INFORME DE HITO DE CONTROL N° 025-2026-OCI/9022-SCC

EJECUCIÓN DE LA OBRA "MEJORAMIENTO DEL SERVICIO DE ESPACIOS PÚBLICOS URBANOS EN LA PLAZA HISTÓRICA DE ARMAS Y SU CONTORNO DE LA CIUDAD DE ILAVE DEL DISTRITO DE ILAVE DE LA PROVINCIA DE EL COLLAO DEL DEPARTAMENTO DE PUNO CON CUI 2629127"

HITO DE CONTROL N° 3 – VENCIMIENTO DEL PLAZO DE EJECUCIÓN Y SITUACIÓN ACTUAL DE LA OBRA

Imagen n.° 2
Deterioro prematuro de piedra instalada en el contorno de la Plaza de Armas

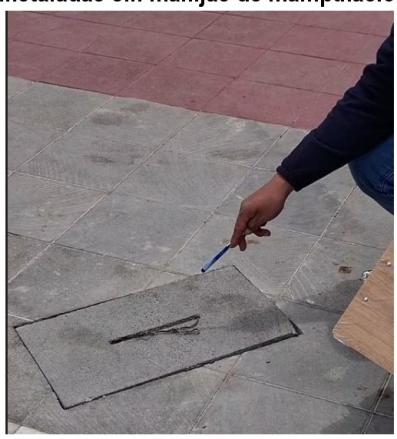
- Ausencia de la placa recordatoria colocada con motivo de la inauguración, conforme se aprecia en el panel de imágenes n.° 1.
- Deterioro de elementos de piedra instalados en el contorno de la plaza, conforme se aprecia en la imagen n.° 2.

Panel de imágenes n.° 2
Tapas de piedra de la partida nueva 13.01.09 instaladas sin manijas de manipulación

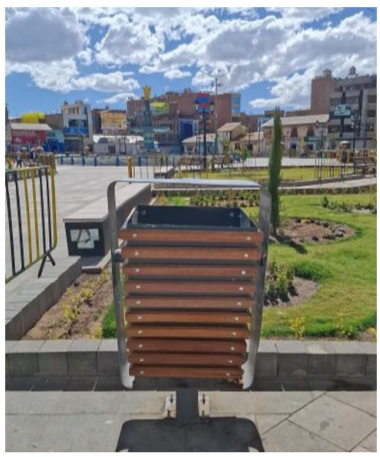
- Tapas de piedra de la partida nueva 13.01.09 instaladas sin manijas de manipulación, elemento necesario para facilitar su apertura durante las labores de mantenimiento o verificación, conforme se aprecia en el panel de imágenes n.° 2.

Imagen n.° 4
Ruta de trabajos realizados para migración de cableado aéreo a redes subterráneas

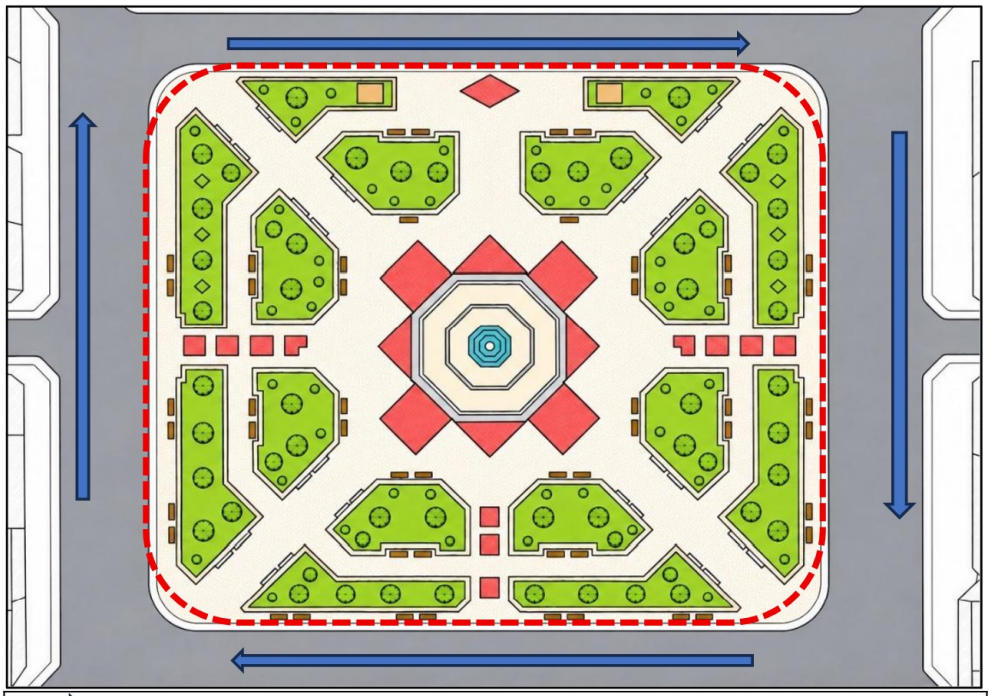
Asimismo, de la comparación de la ubicación de los trabajos de migración de las instalaciones aéreas con los frentes de ejecución previstos en el cronograma de obra, se advierte que las actividades correspondientes al sector central podían continuar ejecutándose, debido a que no estaban condicionadas a la culminación de los trabajos de migración.
